Zonnepark Bekenschot - Aanpassingen groen en natuur

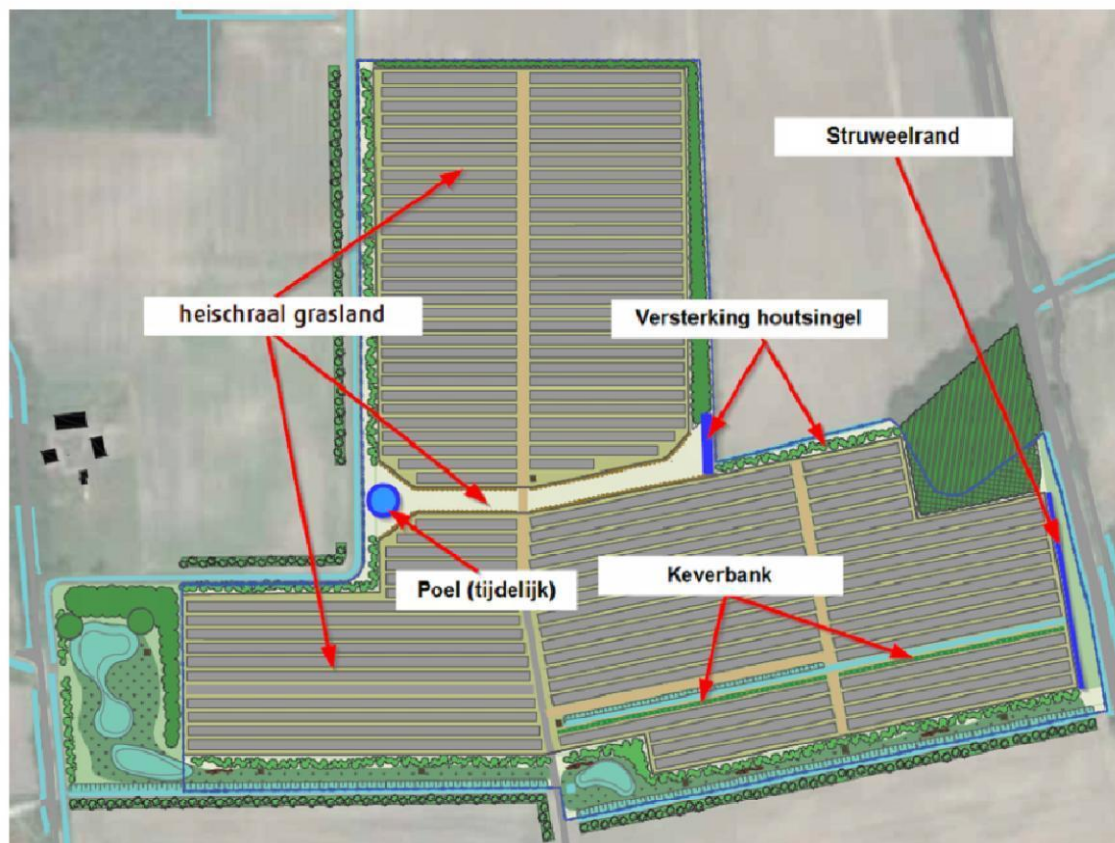
Op twee plaatsen worden natuurvriendelijke oevers voorzien langs de A-watergang (Barchemse Veengoot). Op het deel dat oost-west loopt is een NVO niet zinvol, omdat dit vrijwel de gehele dag in de schaduw ligt.

Voor deze uitbreiding is een vergunning nodig van het waterschap. Vooroverleg hierover is aangevraagd.

Zowel de nieuw aan te leggen mantelzoom als de bestaande houtsingel worden toegevoegd aan de permanent blijvende beplanting. Het bestaande bosje wordt uit de tekening gehaald.

Zowel tussen de paneelrijen als in de grootwildcorridor zal kruidenrijk grasland worden toegepast.

Er kan een poel worden aangelegd in het westelijk deel van de grootwildcorridor, maar na afbraak van het zonnepark wordt dit perceel weer agrarisch gebruikt, en moet de poel dus gedempt kunnen worden.

De bestaande houtsingel wordt versterkt. Echter, wij twijfelen aan het 'versperren' van de grootwildcorridor. Mogelijk is het blauwe deel van de houtsingel minder dicht aan te planten.

De keverbanken waren ingetekend maar zijn op de ingeleverde versie weggefallen.

Aan de zijde van de Ruurloseweg kan een struweelsingel worden toegevoegd. Lokale jagers waren daar echter op tegen omdat het een wildaantrekkende werking zou hebben. Hierover graag nog overleg.
